PRODUKT-UPDATES & KOMMUNIKATION CAMARGUE

NEWSLETTERS 2026

Handgriff mit Zylinderschloss

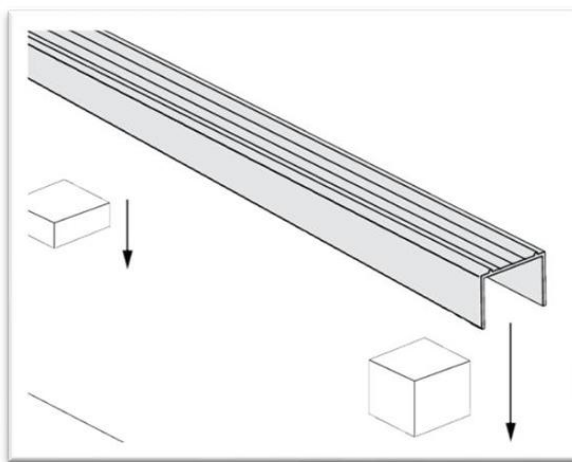
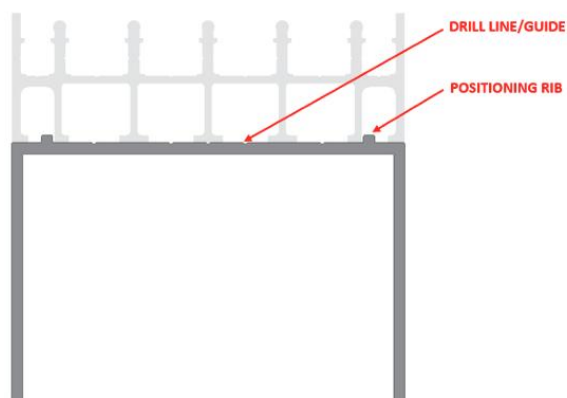
- Ergonomische Verriegelung der Glasschiebewand: Durch die Integration des Schlosses in den Griff kann die Wand jetzt auf Handhöhe verriegelt werden.
- Griff aus Aluminiumguss, lackiert in der Farbe des Vordachs.

- Ausgestattet mit einem integrierten Zylinderschloss mit 3 Sicherheitsstiften, abschließbar von außen und innen. Pro Schloss werden drei Schlüssel mitgeliefert.

- Bei einer einseitigen Schiebeverglasung ist eine Aussparung im Glas vorgesehen, damit die Verglasung sauber im Seitenprofil schließen kann. In diesem Profil können Sie die Schließplatte leicht montieren und auf die richtige Höhe einstellen.

- Für eine doppelseitige Glasschiebewand sind ein Griff mit Zylinderschloss und ein Griff mit Schließblech vorgesehen. Der Griff mit Zylinderschloss wird standardmäßig auf dem rechten Flügel (von außen gesehen) montiert. Der Griff mit Schließblech wird dann auf dem linken Flügel montiert. Wünscht ein Kunde das Gegenteil, kann dies vor Ort leicht ausgetauscht werden.

- Wenn Sie sich für einen Griff ohne Schloss entscheiden, kann unten keine Verriegelung im Glasprofil gewählt werden.

02.2025 – Camargue: zusätzliche Wasserabflüsse am Kopplungsfeld

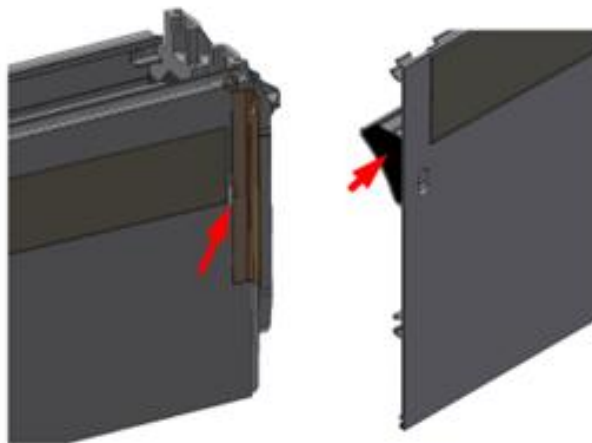
Bei einer auf der Spannseite gekoppelten Camargue haben wir zusätzliche Wasserabflusslöcher auf dem Kopplungsfeld angebracht. Dadurch wird das Wasser, das durch das Kopplungsfeld eindringen könnte effizient abgeleitet und ein Wasseraustritt in den Ecken verhindert. Diese zusätzlichen Entwässerungslöcher befinden sich an der Vorder- und Rückseite des Kopplungsfeldes sowie an beiden Enden, direkt neben dem Stützprofil des restlichen Ausfallendes.

Höhere Loggia-Paneele ab 1. Januar 2025 möglich!

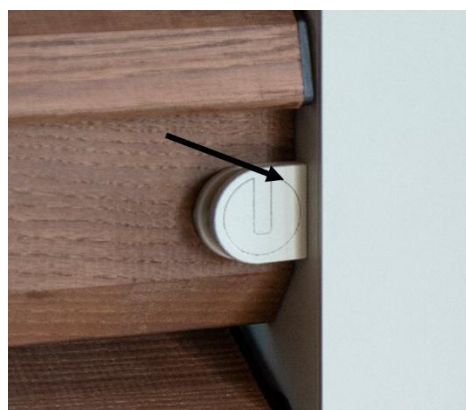
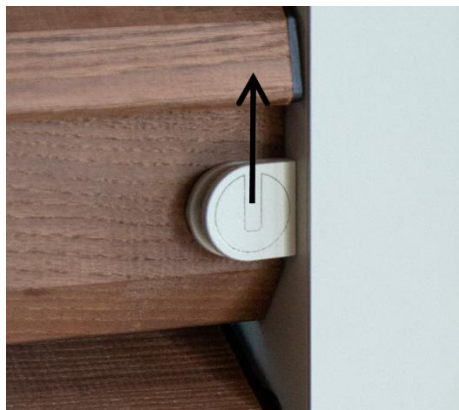
Durch die Ergänzung einer Innenverstärkung können wir jetzt für alle Loggiatypen eine Paneelhöhe von bis zu 3000 mm anbieten. Auch bei der maximalen Bauhöhe von 2800 mm können nun Loggias für Träger bei Amani angeboten werden.

1. Überprüfen Sie, ob der Regensensor korrekt angeschlossen ist

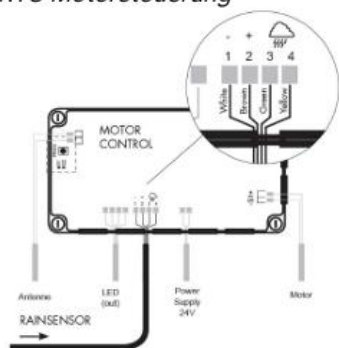
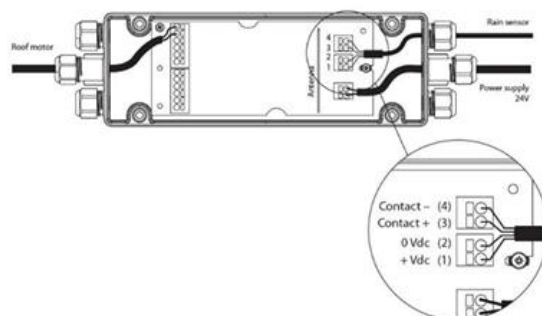
Hierfür müssen Sie die Motorsteuerungsplatine öffnen. Nur von einem Fachmann ausführen lassen!
